## **Informe Consolidado de Solicitud de Aclaraciones, Rectificaciones y/o Ampliaciones a la Declaración de Impacto Ambiental del Proyecto "Parque Fotovoltaico Los Boldos"**

Nombre del Titular : Longotoma Solar SpA  
Nombre del representante Legal : Juan Pablo Toledo Torres  
Dirección del Titular : Rosario Norte 407, oficina 1201, Las Condes, Santiago.

El presente Informe Consolidado de Solicitud de Aclaraciones, Rectificaciones o Ampliaciones a la Declaración de Impacto Ambiental del proyecto "Parque Fotovoltaico Los Boldos", contiene las observaciones generadas en virtud de la revisión de la DIA.

Imagen 20: Registro de individuos de Palma Chilena.

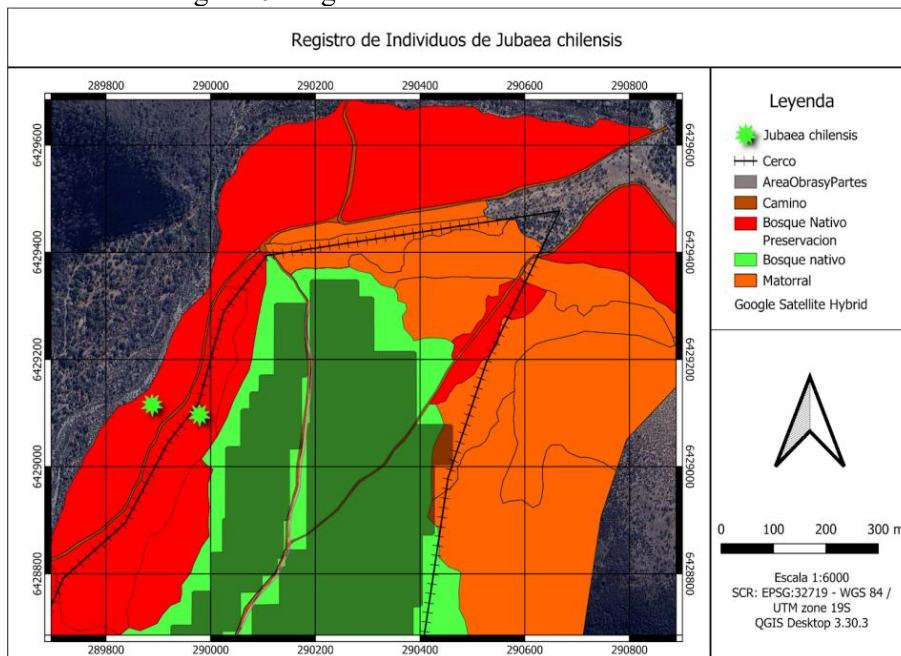
Considerando lo anterior, se estima que ambos criterios podrían ser aplicables a la intervención del proyecto, ya que el titular no descarta efectos sobre la especie ni su hábitat, y no contempla medidas específicas para la protección de los individuos identificados ni el ecosistema del que son parte. En particular, uno de los individuos registrados se encuentra a menos de 16 metros del cerco perimetral proyectado, obra que además provocaría la fragmentación de la unidad vegetal en que se inserta, y a menos de 90 metros del área destinada a la instalación de paneles solares, los cuales podrían generar un aumento de temperatura, afectando potencialmente la vegetación circundante. En la siguiente imagen se muestran los individuos de Palma Chilena identificados, en relación con las obras proyectadas:

Imagen 21: Individuos de guayacán en relación con las obras del Proyecto.

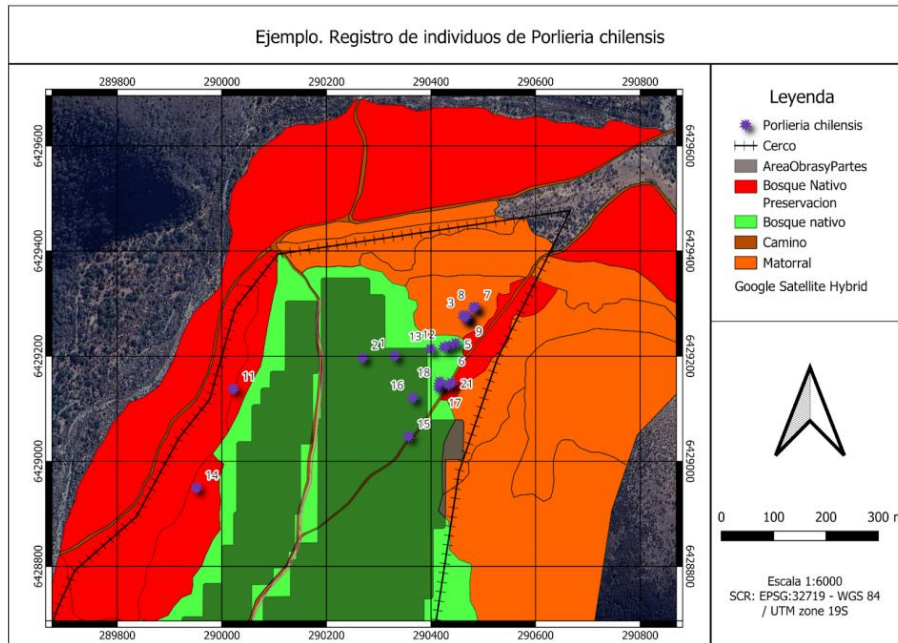
d) Respecto de la DIA, Anexo 2.11, “Caracterización de flora y vegetación”, en visita a terreno se constató la presencia de individuos de *Porlieria chilensis* (Guayacán) en distintas áreas, que no han sido considerados en la descripción de la vegetación. Algunos de estos ejemplares se ubican dentro de la superficie proyectada para la instalación de paneles solares, por lo que serían eliminados durante la ejecución del proyecto. Esta especie nativa reviste importancia ecológica y cuya conservación debe ser considerada en el marco del proceso de evaluación ambiental. En la siguiente imagen, se muestran los individuos de Guayacán identificados, en relación con las obras proyectadas:
